«Строительство подъезда к объекту по обращению с отходами в городском округе Коломна Московской области. 1 очередь. Строительство автомобильной дороги Ступино-Коломна-Егорьевск-Деревнищи на участке от автомобильной дороги М-5 «Урал» - Коломна - М-5 «Урал» до автомобильной дороги Коломна-Малино в Московской области (1 этап)»

**ПРОТОКОЛ №
ТЕХНИЧЕСКОГО СОВЕТА**

Рассмотрение технического решения по размещению излишков грунта, образовавшегося в ходе строительно-монтажных работ по разработке выемки земляного полотна по объекту: «Строительство подъезда к объекту по обращению с отходами в городском округе Коломна Московской области. 1 очередь. Строительство автомобильной дороги Ступино-Коломна-Егорьевск-Деревнищи на участке от автомобильной дороги М-5 «Урал» - Коломна – М-5 «Урал» до автомобильной дороги Коломна-Малино в Московской области (1 этап)».

План участка дороги ПК0+00 – ПК15+00 основного хода с распределением грунта в полосе отвода

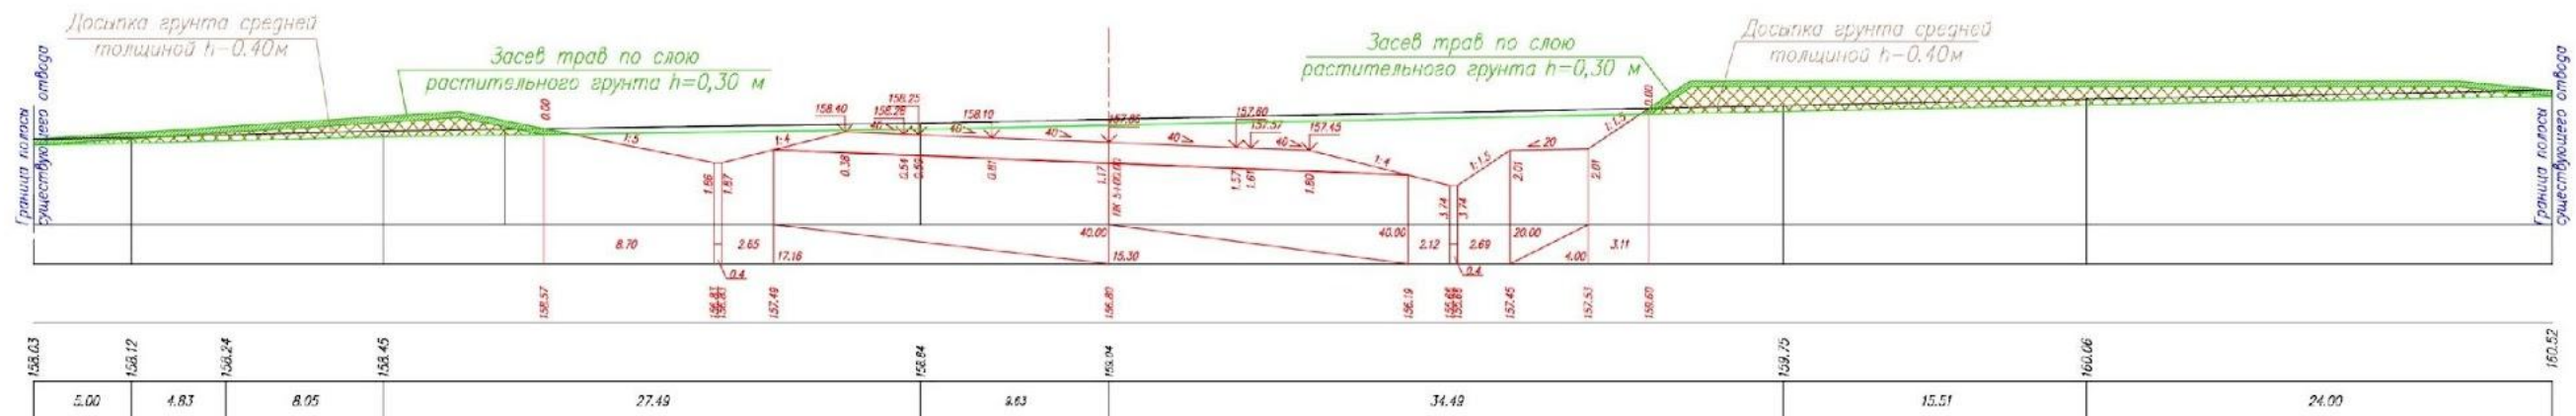
Проектными решениями по объекту предусмотрена разработка и разравнивание в полосе отвода грунта, образовавшегося в ходе проведения строительно-монтажных работ, в объеме 123794 м³. На основании письма администрации Коломенского городского округа Московской области № 115Исх-9647/2019 для проведения рекультивации полигона «Воловичи», с целью сокращения расходов бюджета Московской области, предлагается обеспечить вывоз излишков грунта, не используемого для выполнения строительно-монтажных работ, в количестве 39 394 м³ на полигон «Воловичи». Расстояние от объекта строительства до полигона составляет 17км.

1. Подтвердить необходимость внесения уточнений в проектную и рабочую документацию.
2. ООО «ВТМ дорпроект» внести уточнения по размещению излишков грунта, не используемого для выполнения строительно-монтажных работ, в количестве 39 394м³, с вывозом на расстояние 17 км на полигон «Воловичи». Оставшийся грунт общим объемом 84400 м³ (при необходимости объем грунта уточняется), в соответствии с проектными решениями, распределить в полосе отвода.
